Број: 2020-107905/10

ОБАВЕШТЕЊЕ БРОЈ 2

ПРЕДМЕТ: Додатно објашњење Конкурсне документације за јавну набавку Материјал за потребе израде технолошког и другог намештаја – Прохромски стубићи, лајсне и сокле, бр.ЈН: 151/2020.

Испод је увећани технички цртеж са стране 7 од 46 Конкурсне документације за предметну јавну набавку, са јасно видљивим димензијама:

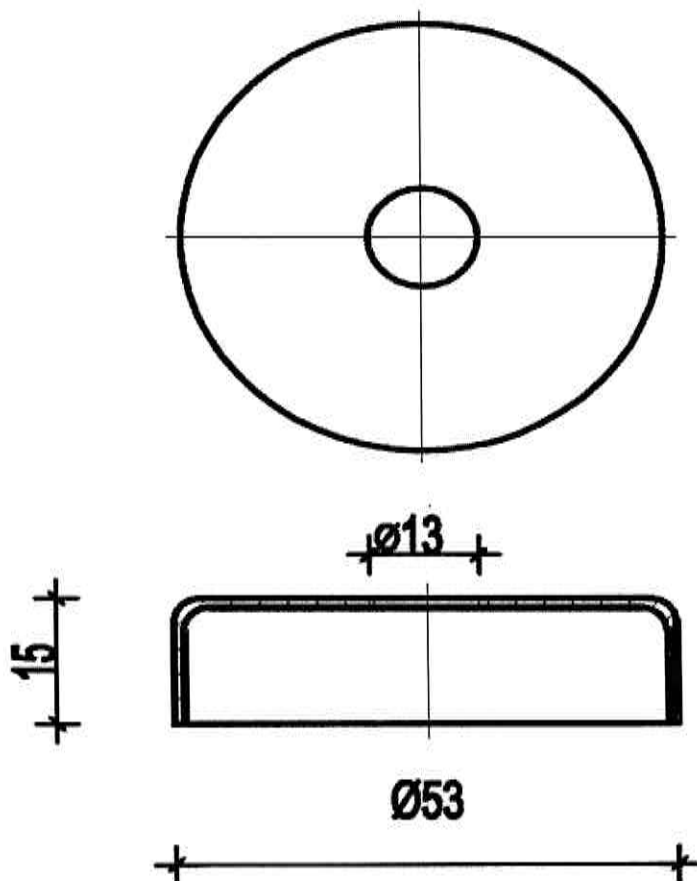
-Страна 7 – поклопац стубића. У опису на страни 5 дато је поклопац за ступ $\varnothing 51$. Треба тачан пречник на цртежу да би се знало да ли се поклопац навлачи или увлачи?“

Поклопац стубића се навлачи.

Испод је увећани технички цртеж са стране 7 од 46 Конкурсне документације за предметну јавну набавку, са јасно видљивим димензијама:

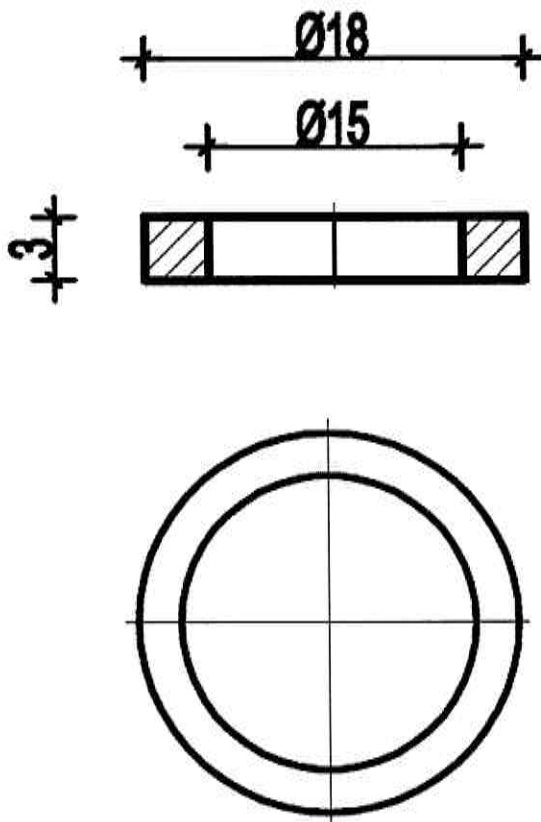
„-Страна 7 – прстен прохромски. У опису на страни 5 дато је $\varnothing 18 \times 1,5$ а затим се каже да је висине 3мм, што је контрадикторно. Да ли је висина 1,5 или 3 мм?“

Висина је 3мм.

Испод је увећани технички цртеж са стране 7 од 46 Конкурсне документације за предметну јавну набавку, са јасно видљивим димензијама:

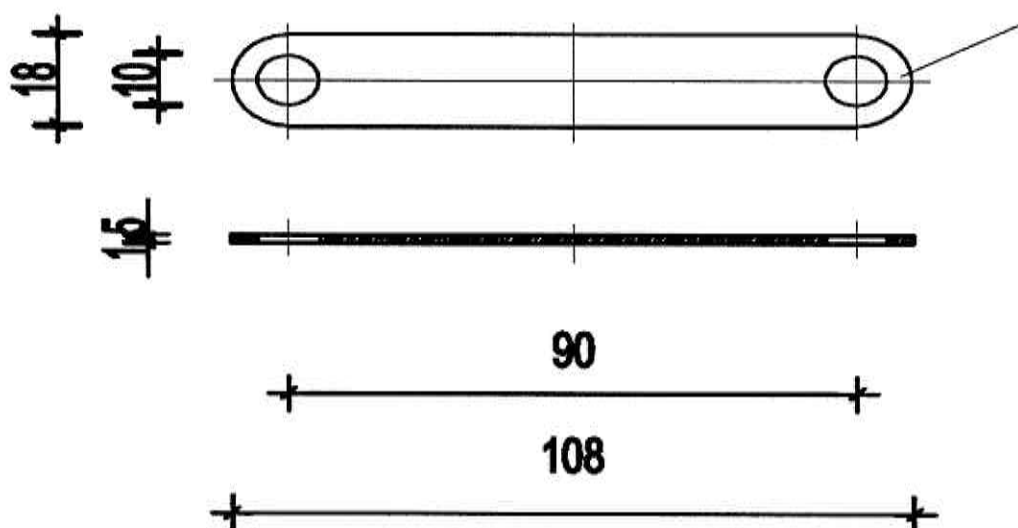
„-Страна 7 – Везни флах. Димензије нису читке. Да ли само да се држимо описа?“

Испод је увећани технички цртеж за горњи носач универа, са стране 7 од 46 Конкурсне документације за предметну јавну набавку, са јасно видљивим димензијама:

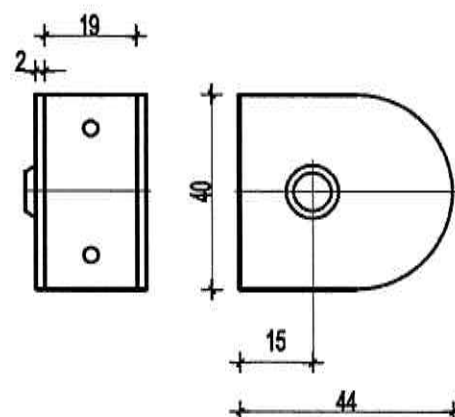
„-Страна 7 – Горњи и доњи држач универа. Димензије нису читке. Са друге стране, по димензијама из описа не постоји технолошка могућност појединачне израде елемената (не може се савијати крак од 40мм на растојању од 18мм, и још да страница од 18мм има радијус R25.5мм)“

Испод је увећани технички цртеж за горњи носач стакла, са стране 8 од 46 Конкурсне документације за предметну јавну набавку, са јасно видљивим димензијама:

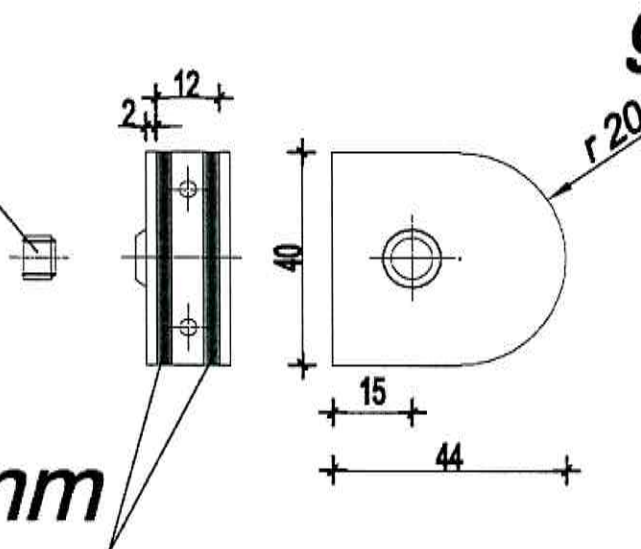
„-Страна 8 – Горњи и доњи држач стакла. Димензије нису читке. Са друге стране, по димензијама из описа не постоји технолошка могућност појединачне израде елемената (не може се савијати крак од 40мм на растојању од 12мм, и још да страница од 12мм има радијус R25.5мм)“

Наручилац остаје при захтеваним димензијама из Одељка 3. Конкурсне документације за предметну јавну набавку.

Испод је увећани технички цртеж за розетну, са стране 7 од 46 Конкурсне документације за предметну јавну набавку, са јасно видљивим димензијама:

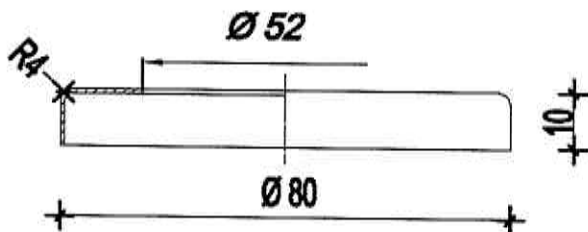
„-Страна 8 – розетна. Димензије нису читке. Поред тога овај елемент је стандардни префабриковани елемент који није у складу са димензијама из техничког описа.“

Наручилац остаје при захтеваним димензијама из Одељка 3. Конкурсне документације за предметну јавну набавку.

Испод је увећани технички цртеж за фланшну, са стране 7 од 46 Конкурсне документације за предметну јавну набавку, са јасно видљивим димензијама:

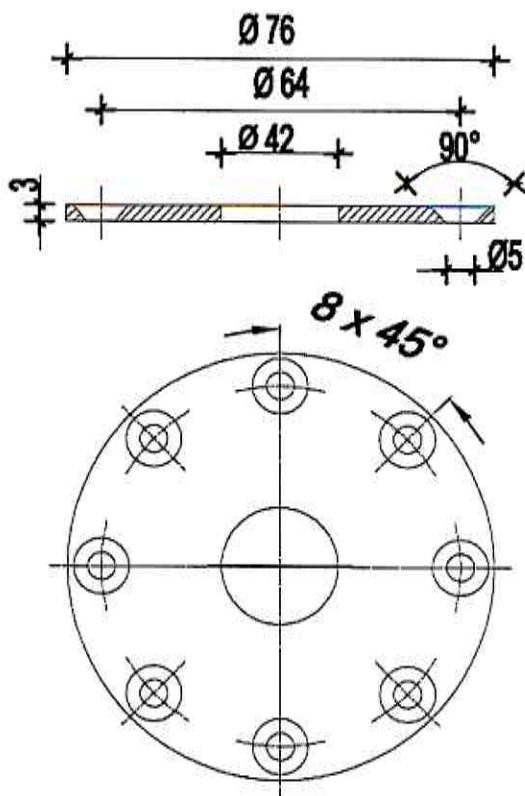
„-Страна 8 – Фланшна. Димензије нису читке. По димензијама из техничког описа не добија се део по изгледу дата на страни 8. (видети прилог)“.
